改善箇所説明図

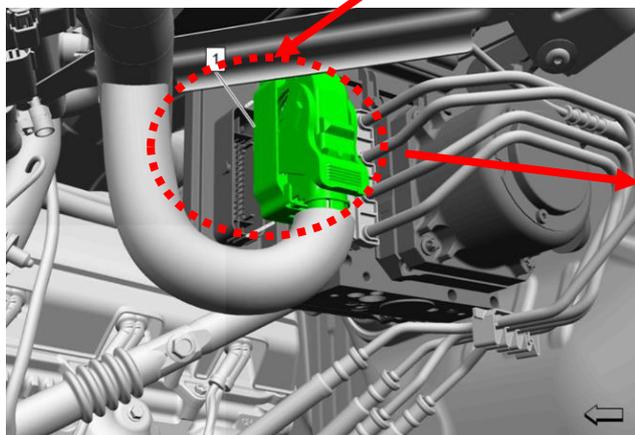
は、不具合箇所を示す

ブレーキシステムコントロールモジュールにおいて、プログラムが不適切なため、ブレーキフルードが低下した場合、設計どおりに警告灯が点灯しない。そのため、運転者はブレーキフルードが低下したことを認識出来ず、安全に停止出来ないおそれがある。

全車両、ブレーキシステムコントロールモジュールのソフトウェアをアップデートする。

運転席側 A ピラー(下側ドアヒンジの下)に青色ペイントを塗布する。
